Resultaat van de internetconsultatie  
*Ontwerp aansluitroutes Lelystad Airport*  
Ministerie van Infrastructuur en Waterstaat

*Openbare internetconsultatie van 5 oktober tot en met 2 november 2017*

Figuur 6: Vijf aandachtsgebieden

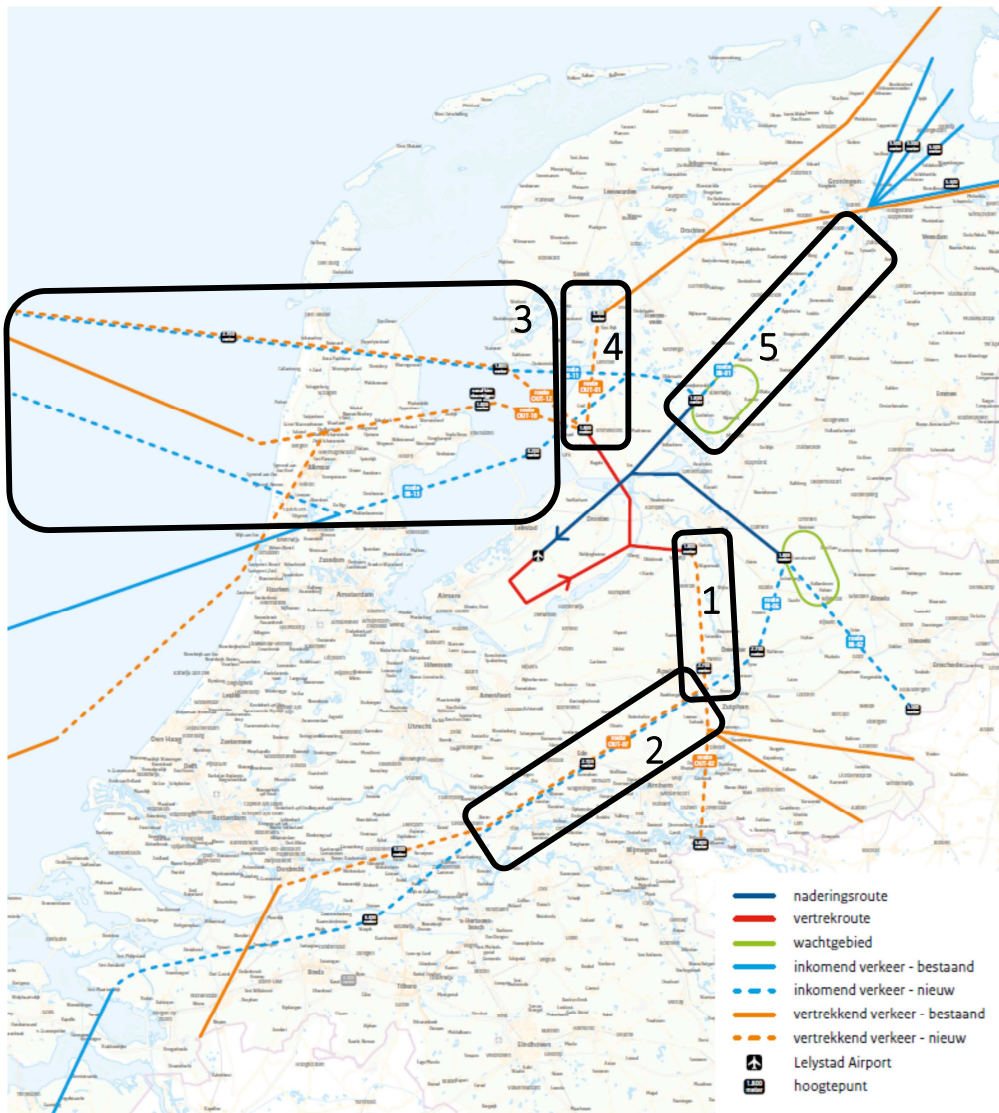
Alle verbeter suggesties zijn geclusterd in vijf aandachtsgebieden, zie figuur 7. Het aandachtsgebied waar de meeste suggesties voor zijn ingediend, betreft de routes OUT-02/OUT-07 tussen Wezep en Apeldoorn. Daarnaast zijn er veel suggesties gedaan voor de routes IN-06/OUT-07 en specifiek ter hoogte van Ede. Dan volgen routes OUT-10/OUT-12, OUT-01 en IN-01. Er zijn geen suggesties ingediend die betrekking hebben op de route IN-02.

1. Wezep - Apeldoorn (IJssel) - Routes OUT-02/OUT-07
2. Ede en omgeving - Routes IN-06/OUT-07
3. IJsselmeer en Noord-Holland - Routes OUT-10/OUT-12
4. Friesland - Route OUT-01
5. Steenwijk en omgeving - Route IN-01

Figuur 7: Aansluitroute OUT-02/OUT-07

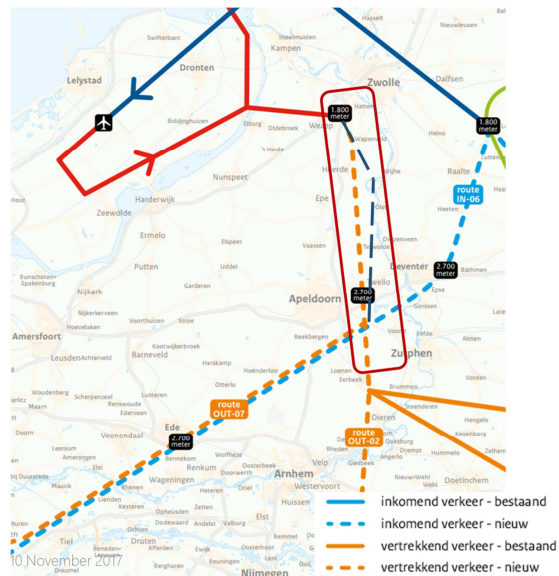
Ter hoogte van Wezep bevindt zich het eindpunt van de vaste vertrekroute van de B+ routeset en start de ontwerp aansluitroute richting het zuiden en verder. Voorbij dit punt, met een minimale vlieghoogte van 1.800 meter, zal verder geklommen worden tot minimaal 2.700 meter ter hoogte van Apeldoorn. Vlak na Apeldoorn vindt er een

splitsing plaats tussen de routes OUT-02 richting het zuidoosten en OUT-07 richting het zuidwesten. Vanuit de ontvangen verbeter suggesties wordt voorgesteld om de locatie van het eindpunt van de vaste vertrekroute nabij Wezep te verplaatsen in oostelijke richting (dat wil zeggen ten oosten van Heerde) alsmede de locatie van doorklimmen richting Apeldoorn. Aansluitend op dit voorstel zijn er ook voorstellen ingediend die ingaan op de mogelijkheid om over de IJssel of de Rijksweg A50 te vliegen. In het definitieve ontwerp worden de vliegpaden met meer precisie vastgesteld, waarbij mogelijk in beperkte mate ruimte is om deze route oostelijk van Heerde te leggen.

1. "Veel inwoners van Heerde zijn bezorgd over de geplande aansluitroutes van Lelystad Airport. Wij hebben te maken met de geplande vertrekroute in zuidelijke richting. Kijkend naar de kaart met daarop de geplande route merken wij op, dat deze vrijwel over de kern van Heerde komt en het lijkt mogelijk de geplande route iets meer oostelijk te laten lopen, waar ook geen woonkernen liggen (ook op het vervolg van de vertrekroute) en veel minder mensen wonen. Woonkernen worden nog steeds vermeden en tegelijkertijd wordt de geluidsoverlast in de woonkern Heerde meer beperkt ten opzichte van de route die nu is opgenomen in het ontwerp."

2. "Het opstijgen niet boven Wezep en de Veluwe maar boven het IJsselmeer en in een bocht dan pas naar het zuiden."
3. "Betreft out-2: Laat de route vanaf Hattemerbroek direct naar Bathmen lopen en dan weer aansluiten op vertrekroute richting zuidwest. Hierdoor wordt Teuge gespaard."

4. "Wat meer mensen zich in de gemeente Heerde afvragen, is of de route niet iets meer om Wezep heen verlegd kan worden, waardoor de route ook iets oostelijker naar beneden wordt geleid (tussen Heerde en Veessen in, waar praktisch géén mensen wonen!). Ook Oene wordt hiermee iets ontlast. Juist omdat de vliegtuigen vanaf Wezep gaan stijgen, hebben deze plaatsen nóg eens extra geluidsoverlast (en fijnstof) en de route kan met een beetje goede wil gemakkelijk iets oostelijker geleid worden."

5. "Mijn suggestie is die afsplitsing ruim ten noorden van Eerbeek te doen."
6. "Alternatief, route rondom Zwolle over Salland. Ook genoeg mogelijkheden om niet over woonkernen te vliegen."

De locatie van het eindpunt van de vaste vertrekroute nabij Wezep is onderdeel van de reeds overeengekomen B+ routeset. De vlieghoogte op dat eindpunt (exit point) is 1.800 meter. Ten tijde van het ontwerpen en het optimaliseren van de B+ routeset is een analyse uitgevoerd naar de optimale vlieghoogte richting deze locatie nabij Wezep. Dit heeft geresulteerd in een vliegpfiel, waarbij de klim na Biddinghuizen ingezet wordt. Gegeven deze situatie en de uitgangspunten voor de aansluitroutes, is de minimale hoogte bij de vaste vertrekroute nabij Wezep overeengekomen.

De ligging van de aansluitroute wordt grotendeels bepaald door de omliggende militaire oefengebieden en andere luchtverkeersstromen in deze regio. Ten zuiden van Wezep en ten westen van Heerde bevinden zich het militaire schietgebied Oldebroek (EHR3) en een militair laagvlieggebied (GLV VII). In bijlagedocument 5 is een overzichtskaart opgenomen met de militaire oefengebieden. Dit beperkt de ruimte voor laterale<sup>9</sup> verschuivingen richting het westen.

Hierbij moet worden vermeld dat bij het intekenen van de vliegpaden een grote verschuiving van de route richting het oosten interfereert met verkeer dat vertrekt vanuit Düsseldorf, naderend verkeer voor Schiphol via holding ARTIP en zware vliegtuigen die van Schiphol naar luchtruimsector 2 vliegen. Een routewijziging verder naar het oosten kan tevens inhouden dat de geluidsbelasting wordt verplaatst naar andere woonkernen, zoals die van Deventer.
